3/3.1 NAČRT GRADBENIH KONSTRUKCIJ:

PODPORNI IN OPORNI ZIDOVI

INVESTITOR:	DARS d.d., Ulica XIV. divizije 4, 3000 Celje
OBJEKT:	DC Dravograd – Šentrupert Odsek št.1: Velenje – Šentrupert
VRSTA PROJEKTNE DOKUMENTACIJE:	IDZ (strokovne podlage za DPN)
ŠT. PROJEKTNE DOKUMENTACIJE:	11-0334
ZA GRADNJO:	nova gradnja
PROJEKTANT:	PNZ projektiranje svetovanje d.o.o.
ODGOVORNA OSEBA PROJEKTANTA:	Andrej Jan, u.d.i.g., G-2130
ŽIG IN PODPIS:	
ODGOVORNI PROJEKTANT:	mag. Samo Križaj, u.d.i.g., G-2005 
ŽIG IN PODPIS:	
ODGOVORNI VODJA PROJEKTA:	Andrej Jan, u.d.i.g., G-2130 
ŽIG IN PODPIS:	
ŠTEVILKA NAČRTA:	14-685-__
KRAJ IN DATUM:	Ljubljana, julij 2010, dopolnjeno po javni razgrnitvi in recenziji, junij 2016 dopolnjeno po javni seznanitvi, oktober 2016 dopolnjeno po mnenjih NUP, december 2016

POROČILO O PREGLEDU PROJEKTNE DOKUMENTACIJE Z NASLOVOM:

P12 km 0+600

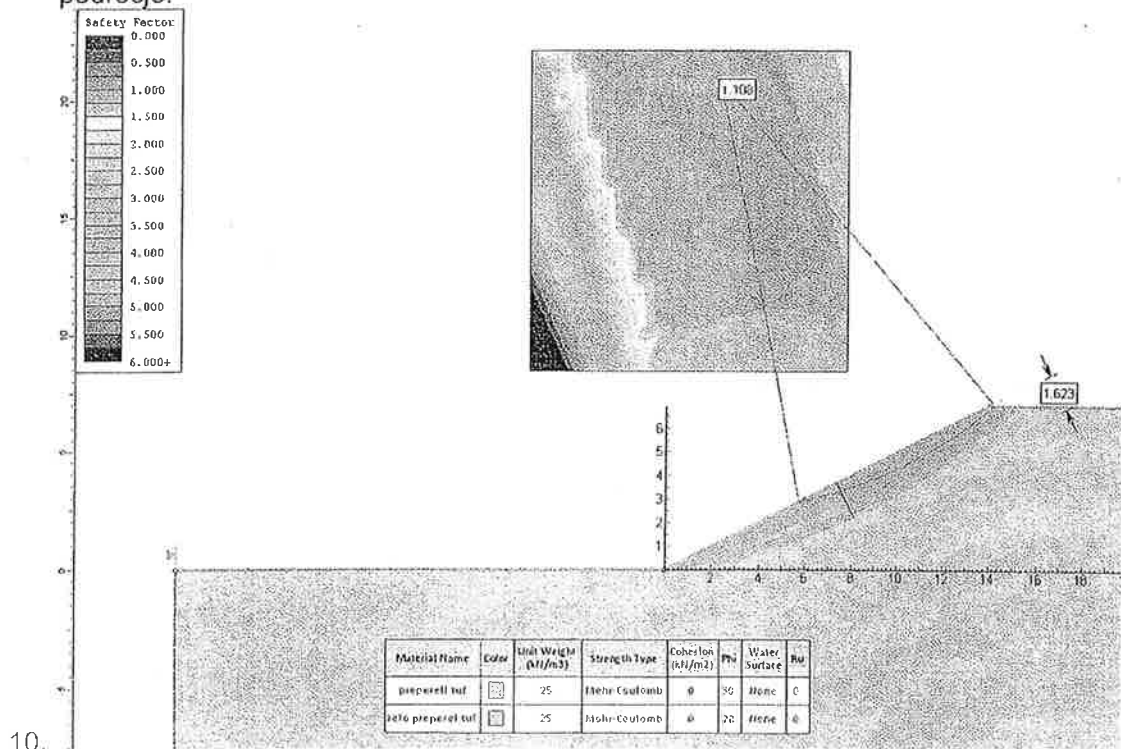
4. Računskega profila ni med karakterističnimi profili, tako da ne poznamo dejanskih geoloških razmer.
5. Komentarji računskega primera – stabilnost pobočja:
Pri izračunu ni viden potek podzemne vode. Smiselno bi jo bilo postaviti vsaj na kontakt gline in laporja.

P55 km2+750

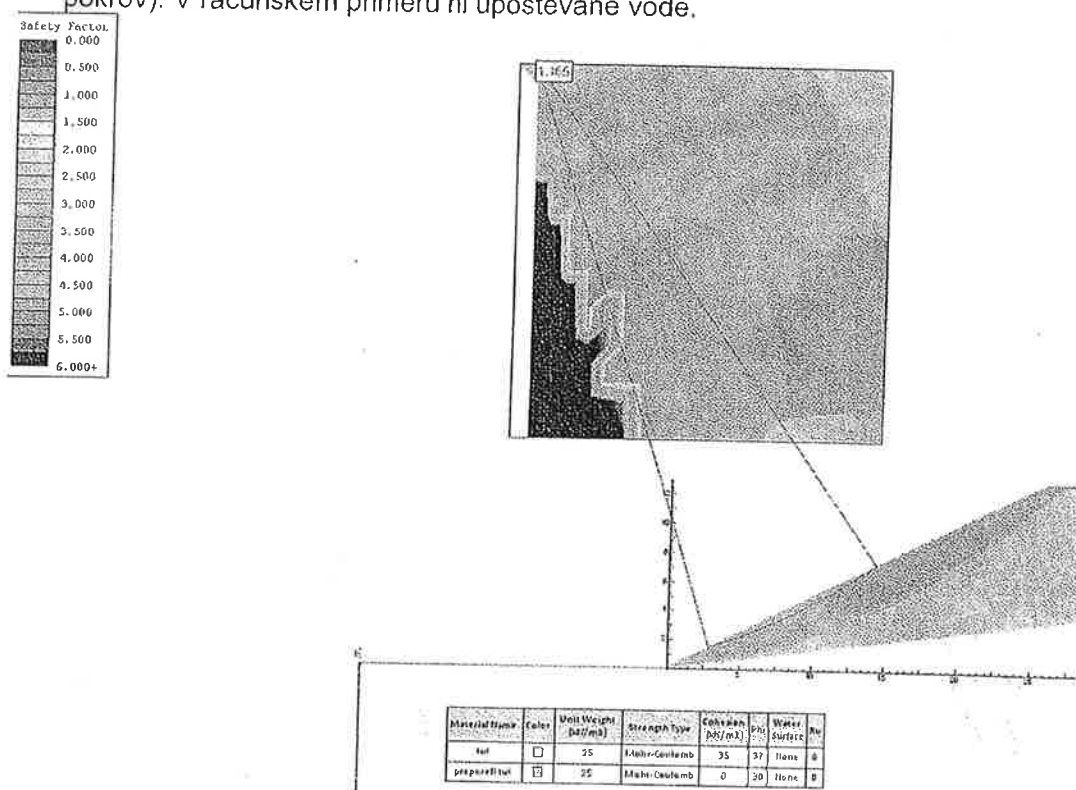
12. Računski profil je vkop, karakteristični profil pa predor (ca 50 na desno).
13. Komentarji računskega primera – stabilnost pobočja:
Računski profil bi bilo potrebno razdeliti na dva odseka: levo brežino in desno brežino. Ker račun krožne porušnice privzame vso zemljino, ki seka neko krožnico, leva brežina dejansko podpira desno brežino. Tako dobimo kritično drsino nekje na sredi pobočja in ne od vrha do dna pobočja. Naši izračuni imajo faktor varnosti med 1.16 in 1.25 (slika spodaj; iskanje drsin smo omejili na globino pod 0,5 m (vegetacijski pokrov). V računskem primeru ni upoštevane vode.

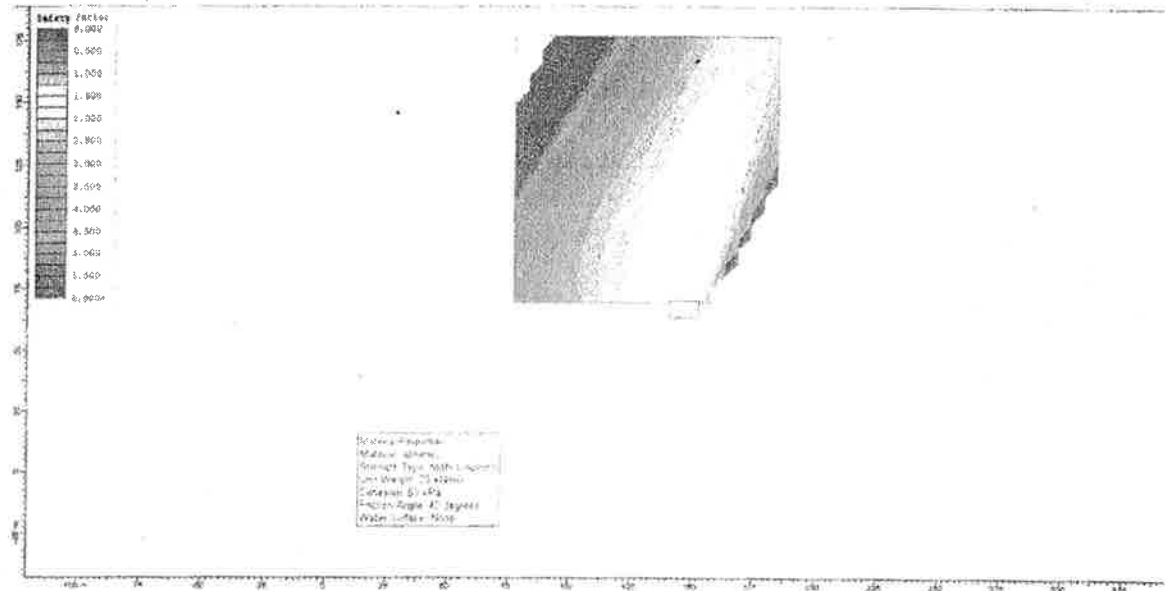
Na podlagi ogleda terena in geoloških kart smatramo, da je primernejši in cenejši ukrep stabilizacije brežin izdelava vkopa z brežinami nagiba 2:1, višine do 8 m in vmesnimi bermami. Glede na pomanjkanje podatkov, se lahko v fazi IDP predvidi zagotavljanje globalne stabilnosti z AB sidranimi vertikalnimi slopi. Po pridobitvi ugodnih geomehanskih podatkov, se lahko ukrep varovanja brežine z AB sidranimi slopi opusti. Lokalno se brežine zaščitijo z mrežami in po potrebi s pozidavo.

Za to konstrukcijo smo naredili stabilnostno analizo. Obravnavali smo dva primera, v prvem smo uporabili pesimistične trdnostne parametre, ki so navedeni v GG poročilo, t.j. $\bar{\sigma}=42$, $c=53$ kPa, v drugem pa smo upoštevali izkustvene podatke, ki so lahko značilni za razpokane apnenice, t.j. $\bar{\sigma}=37$, $c=25$ kPa.

V prvem primeru je izkop stabilen (povprečno 2:1), brez dodatnih podpornih ukrepov. V drugem primeru zagotavljamo globalno stabilnost s podporno branasto konstrukcijo, na rastru 5×5 m, sidrana s prednapetimi sidri, sila prednapetja je 500 kN. Rezultati so v nadaljevanju.
